| Byggherre Felles U PCI/Pacemaker | |  |
| Dato/tid: 30.11.2023 12:30 | Lokasjon: Forskningsparken | |
| Beskrivelse Møte 2, pulje 1 medvirkning funksjonsprosjektet | | Neste møte i serien |

09.02.007 Laboratorium, PCI

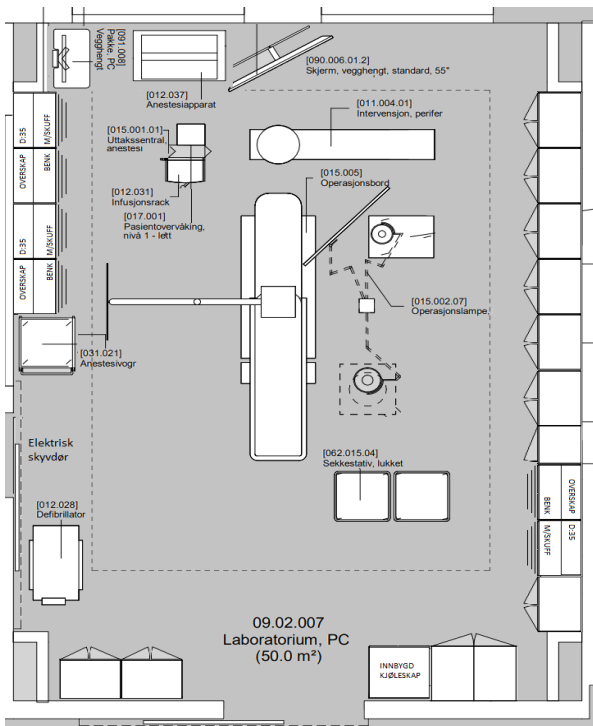
| Artikkelnr | Navn | Antall | Ansvar | Kommentar til antall og/eller type utstyr |
|---|---------------------------------------|--------|--------|--|
| 012.037 | Anestesiapparat | 1 | RUT | Tegnes inn ved vindu |
| 061.002 | Assistansebord, hydraulisk hevet/senk | 1 | RUT | Må være større 60x140cm? |
| 037.004.02 | Blyskjerm, takhengt | 1 | RUT | Plasseres riktig - motsatt side |
| 091.008 | Pakke, PC – Vegghengt | 1 | IKT | PC m/Metavision, flyttes til hjørne ved benk mot sjalterom |
| 017.001.03 | Pasientovervåking, nivå 3 - avansert | 1 | RUT | Flytte til hodeende |
| 090.006.01.2 | Skjerm, vegghengt, standard, 55" | 1 | IKT | Frame in frame TV/Skjerm, mot yttervegg vindu |
| Skråstille labene ca 10-15 grader? | | | | |

Dør i korridor.png (004 - Gnerelt)

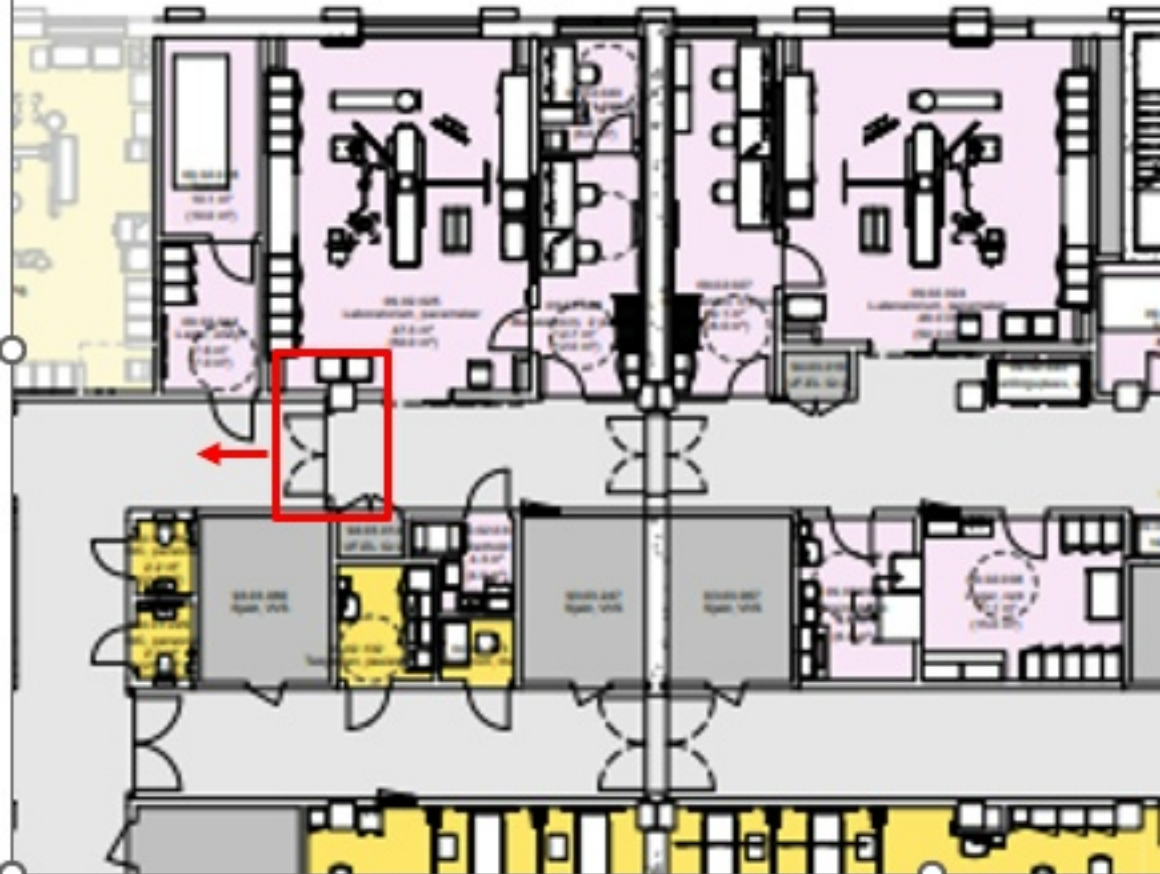
Dør i korridor mot ERCP (venstre side) bør flyttes slik at alle rom som tilhører funksjonen ligger innenfor grønn sone. ARK oppdaterer modell.

Dør er flyttet.

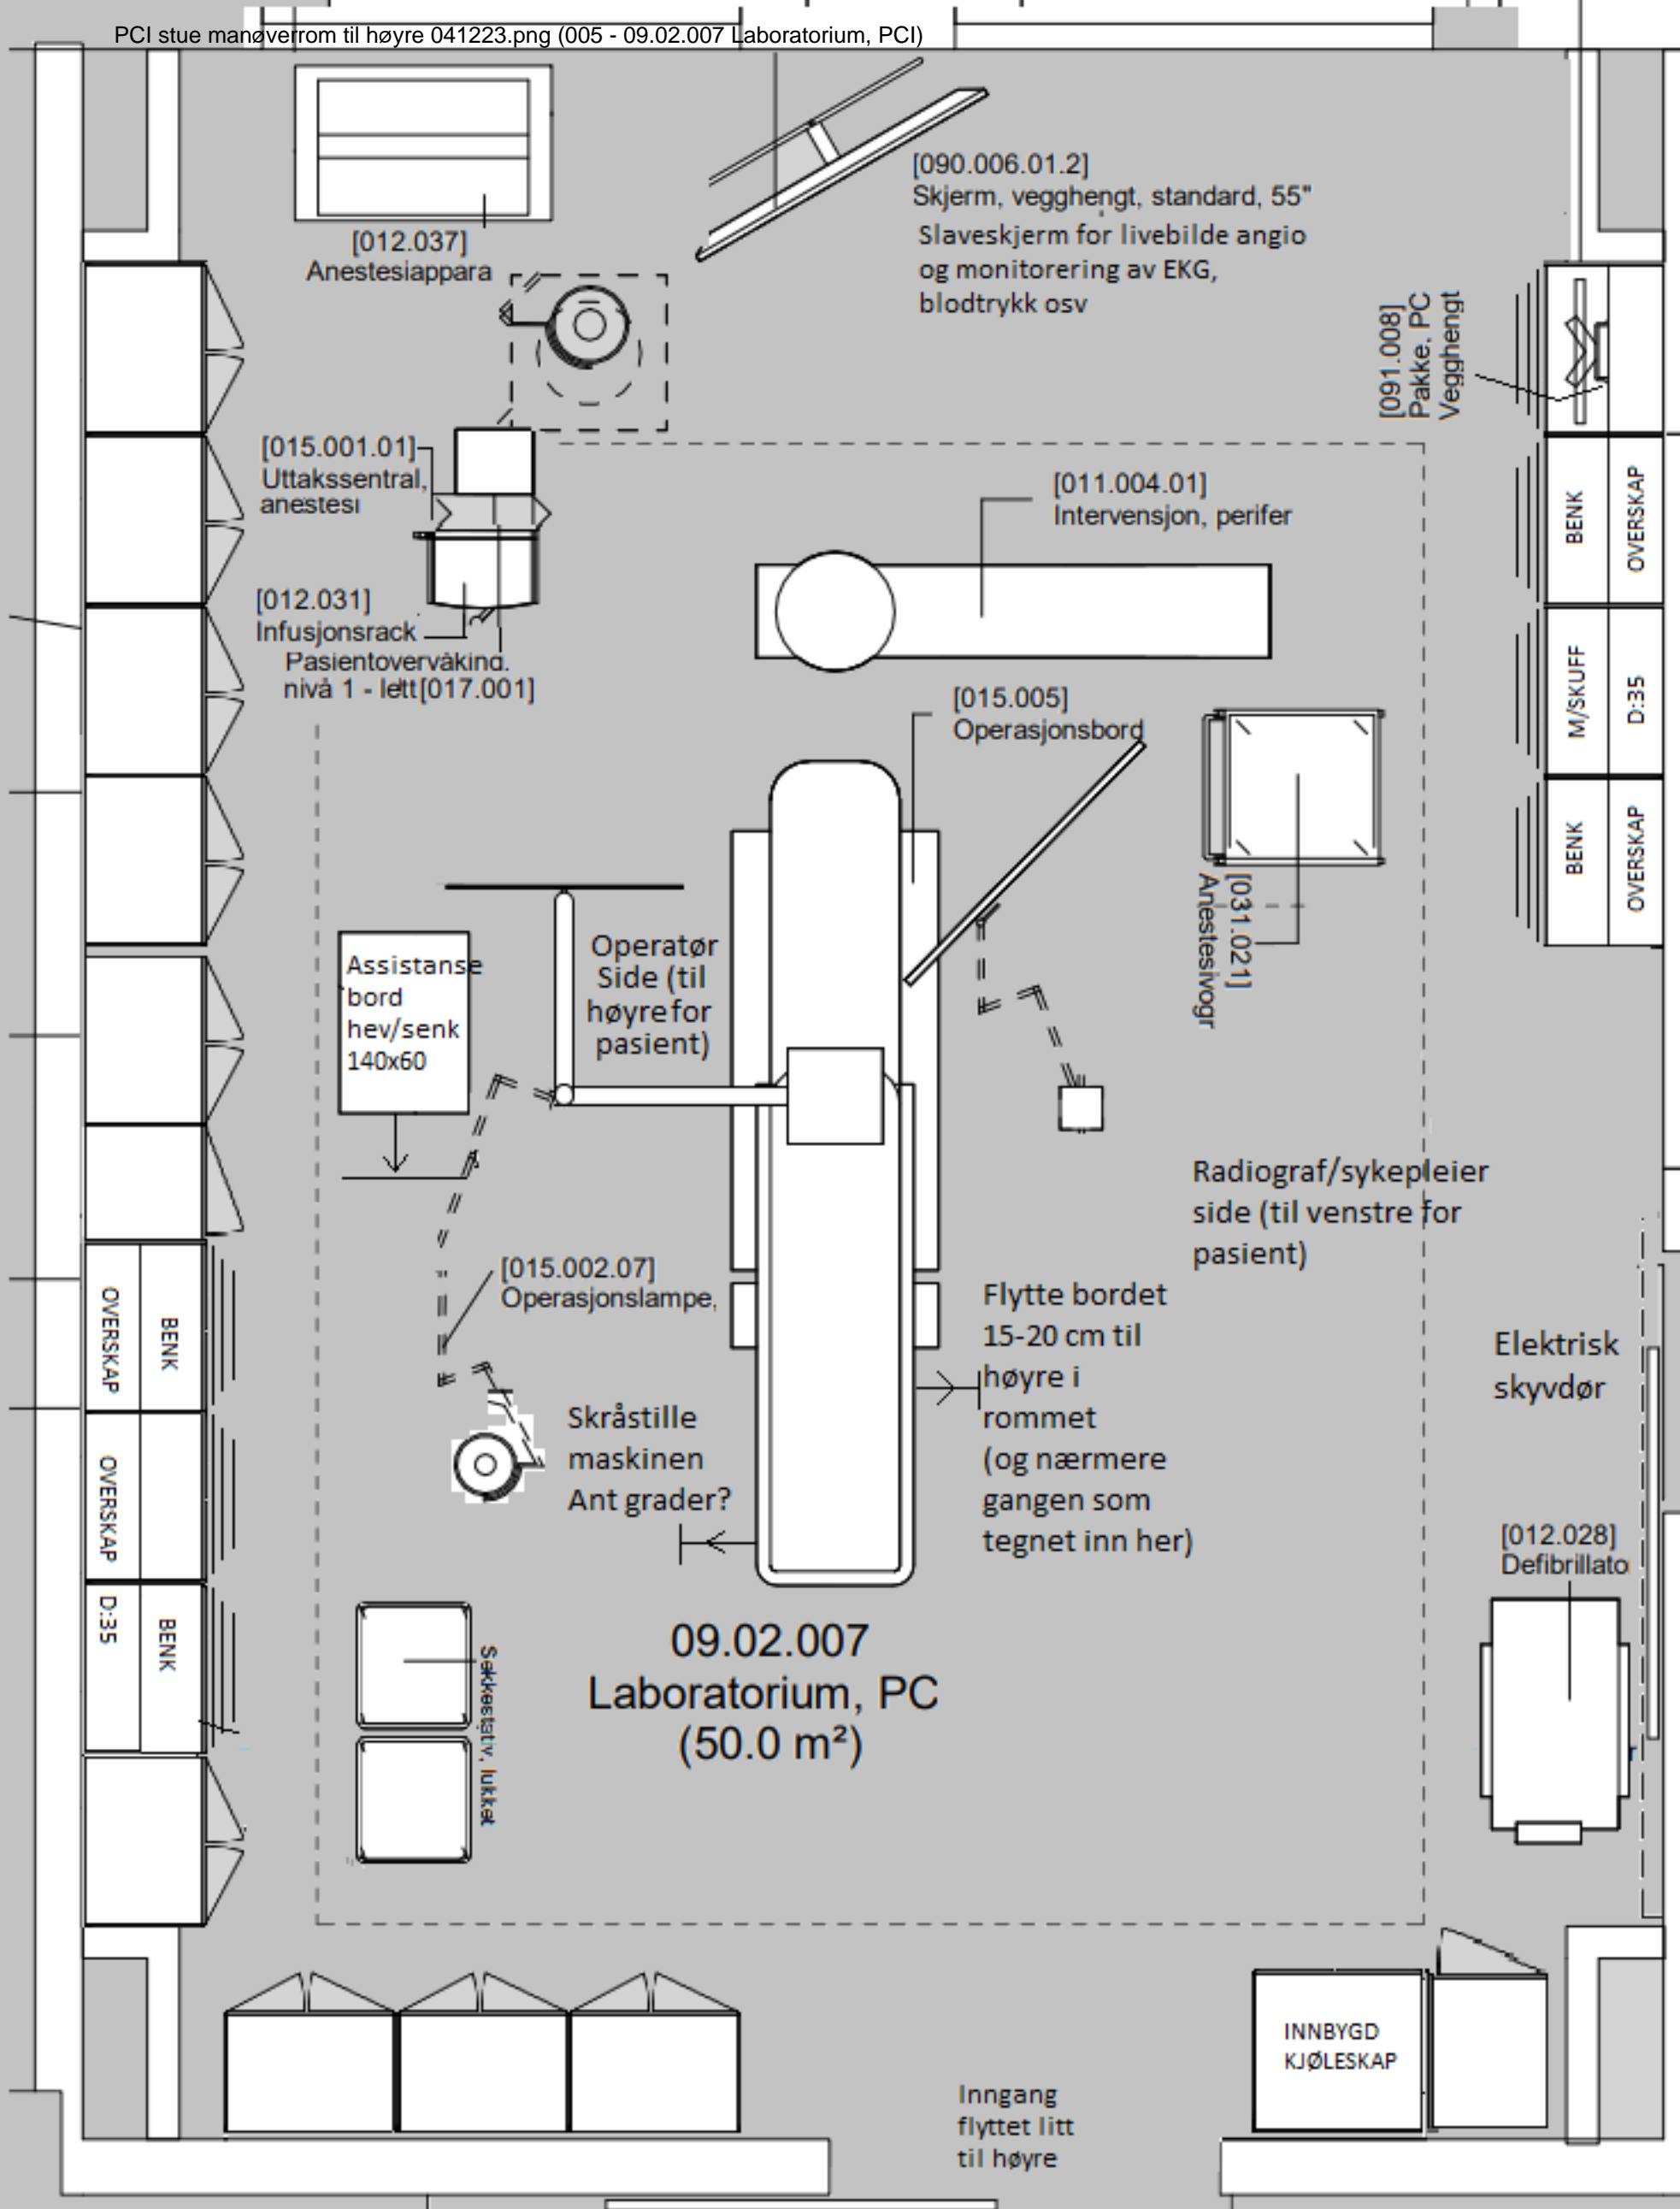
Flytte vindu inn mot sjalterom noen cm for å gjøre plass til vegghengt PC

Flyttet vindu inn mot sjalterom noen cm for å gjøre plass til 1 stk høyskap
